DVP320/BK

Atualização de software

Service Information

Figura 1 - DVD processando a atualização.

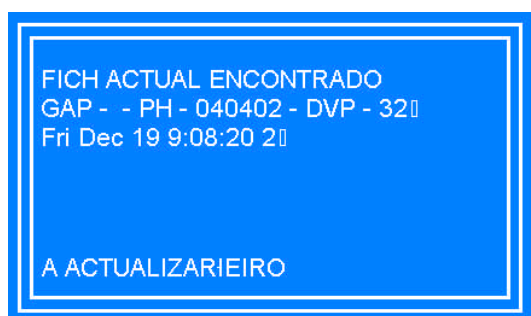
Quando utilizando CD Áudio podem ocorrer pequenas interrupções (1 a 5 segundos) no intervalo de 35 a 50 minutos.

Inicie a reprodução do CD de atualização, deverá ser exibida a mensagem da figura 1, ao término o produto irá para stand by, aguarde 30 segundos e só então pressione a tecla POWER OFF.

⚠ IMPORTANTE: Não desligue o equipamento durante o processo de atualização.

Figura 2 - Conferindo atualização.

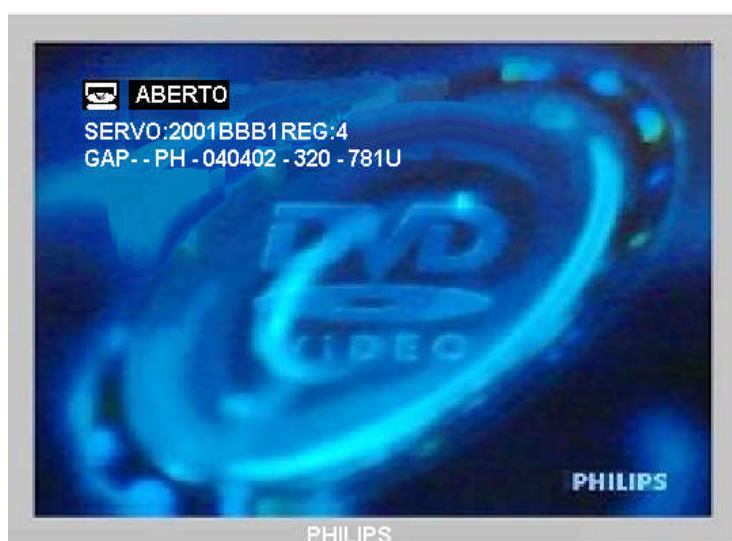
Abrir a tampa do compartimento DVD e pressionar tecla "DISPLAY" no controle remoto, caso o produto esteja com versão de software diferente de GAP--PH-040402, deverá ser aplicado atualização de software.

Confira a atualização abrindo a tampa e pressionando a tecla "DISPLAY" no controle remoto (figura 2).
